CONCEPTO TÉCNICO DE REVISIÓN DE ESTUDIOS DE RESPUESTA DE AMPLIFICACIÓN LOCAL DE ONDAS SÍSMICAS	Código:	GPR-FT-09
		Versión:	01
		Código Documental:

1.1	CONCEPTO TÉCNICO No. CT:	5281
1.2	ÁREA:	INVESTIGACIÓN Y DESARROLLO
1.3	COORDINACIÓN:	CONCEPTOS TÉCNICOS
1.4	REFERENCIA CRUZADA RADICADO FOPAE:	2008ER7082
1.5	RESPUESTA OFICIAL No. RO:	30703

2.1	SOLICITANTE:	ING. JOSÉ JOAQUÍN ÁLVAREZ CURADURÍA URBANA No. 4
2.2	PROYECTO:	LA CASTELLANA
2.3	LOCALIDAD:	12 BARRIOS UNIDOS
2.4	UPZ:	21 LOS ANDES
2.5	BARRIO O SECTOR CATASTRAL:	LA CASTELLANA
2.6	DIRECCIÓN:	CALLE 89 NO. 34-15
2.7	CHIP:	AAA0173PCSK
2.8	FECHA DE EMISIÓN:	08 DE JULIO DE 2008.
2.9	EJECUTOR DEL ESTUDIO:	INGECIENCIAS S.A.

El presente concepto técnico corresponde a la **segunda revisión** realizada por la Dirección de Prevención y Atención de Emergencias, del informe "*Estudio de suelos y reclasificación sísmica La Castellana*" Héctor Parra Ferro, a construirse en el predio ubicado en la Calle 89 No. 34-15. El cual fue radicado el 16 de Julio de 2007 mediante oficio ER-8913, por el Ing. José Joaquín Álvarez de la Curaduría No.4 y de la versión 2 del informe remitido con el oficio aclaratorio 2008ER7082 de Junio 16 de 2008 en cumpli

Figura 1. Localización del Proyecto La Castellana.

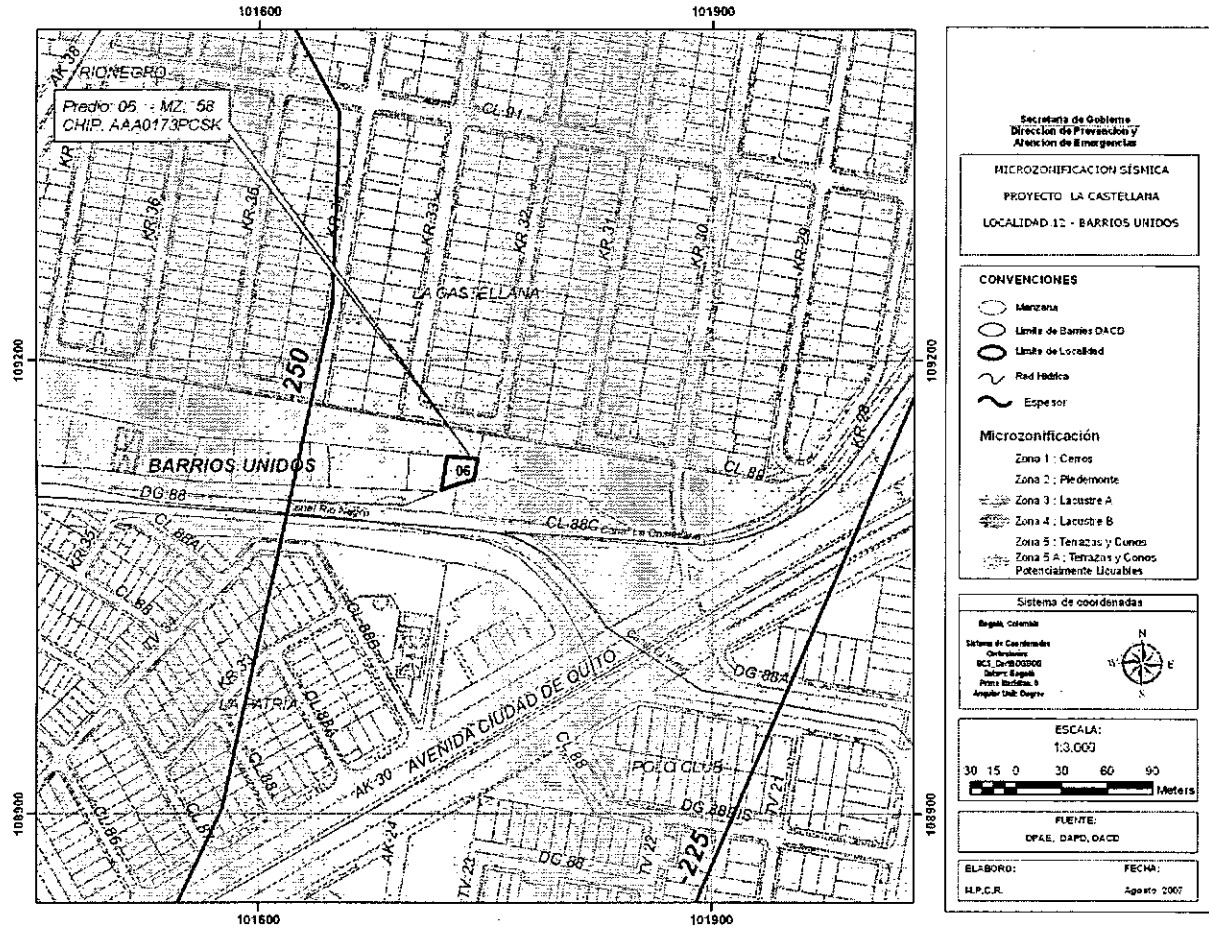
En el numeral 4.3.1 del informe, se indica que el sitio del proyecto se encuentra localizado en la zona de transición entre las Zonas 3 -Lacustre A- y 4 -Lacustre B-, según el Decreto 193 de 2006, la cual es consistente con la localización presentada en la Figura 1 del presente concepto.

El estudio CUMPLE con este requerimiento.
